**Forum mondial de l'harmonisation
des Règlements concernant les véhicules**

Groupe de travail du bruit et des pneumatiques

Règlement ONU n° 9 (Bruit des véhicules à trois roues)**Proposition d'amendements à la série 08 d'amendements
au Règlement ONU n° 9****Communication de l'expert de l'Association internationale
des constructeurs de motocycles***

« Figure 1

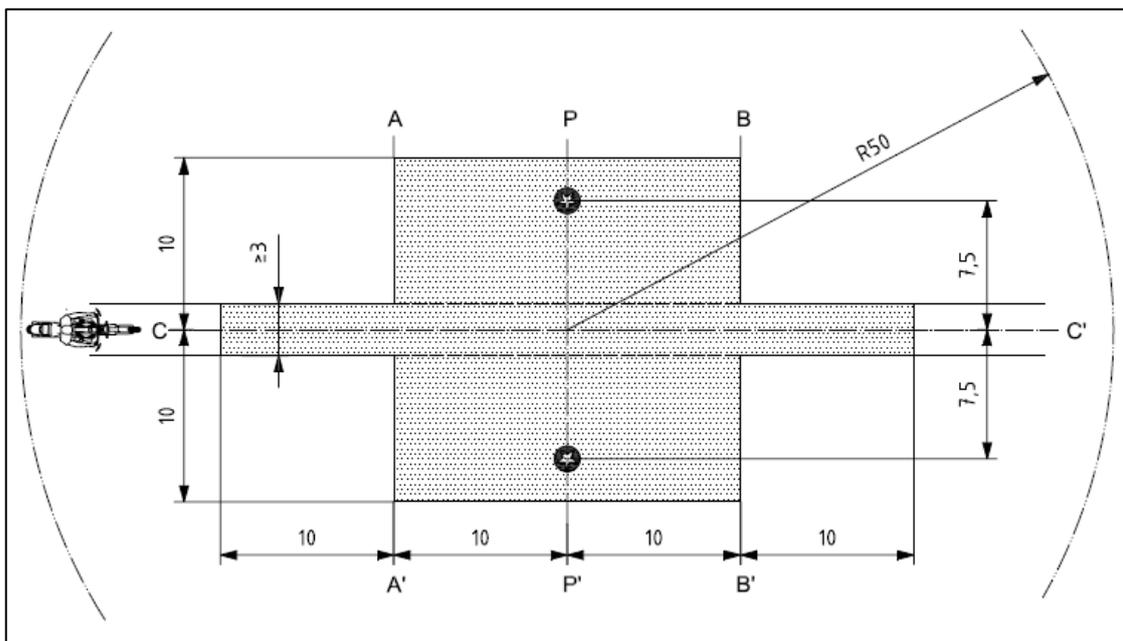
Figure 1, lire :

2. L'IMMA souhaiterait que l'actuelle figure 1 de l'annexe 5 soit remplacée par celle ci-dessus, dont la résolution est supérieure. Cette figure provient d'une ancienne version de la norme ISO 10844 ; elle a ensuite été modifiée de façon à y inclure une image de motorcycle qui ne figurait pas dans ladite norme. L'ISO a confirmé l'autorisation d'utiliser cette figure.

Caractéristiques de la piste d'essai (dimensions en mètres)

Surface minimale couverte par la surface de chaussée soumise à l'essai, soit la « zone d'essai »
	Emplacements des microphones (hauteur : 1,2 m)

Source : ISO 10844:1994, avec modifications. ».
